# 改善箇所説明図

対象車両外観

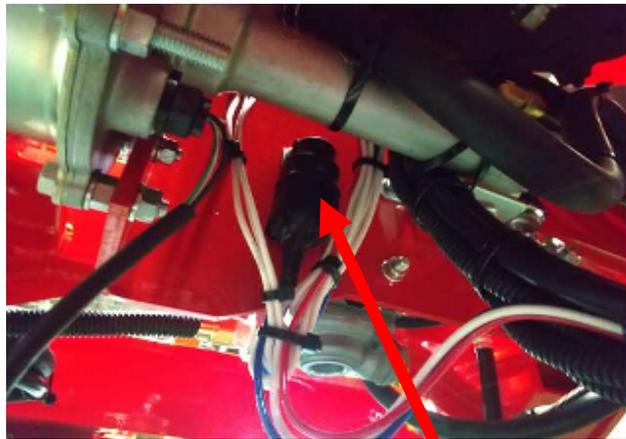
フルトレーラ及びドリー付バントレーラのアンチ・ジャック・ナイフ装置（以下、AJK装置）において、電気回路が不適切なため、トラクタ運転席内のAJKスイッチON状態で次の不具合が生じる。

- 1) トラクタのブレーキ・ペダルを踏み変速装置を後退位置から変更しても後退灯が消灯しない。
- 2) 変速装置が後退位置、且つトラクタの駐車ブレーキを操作するとトラクタのブレーキ・ペダルを踏んでいないにも関わらず制動灯が点灯する。

全車両、AJK装置の電気回路内のリレーを対策品に交換する。
